■仕様変更箇所

■仕様変更対象型番

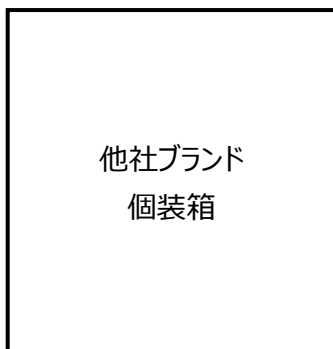
変更内容	変更前	変更後
内外輪材質	SUJ2	SUJ2相当
転動体材質	SUJ2	SUJ2相当
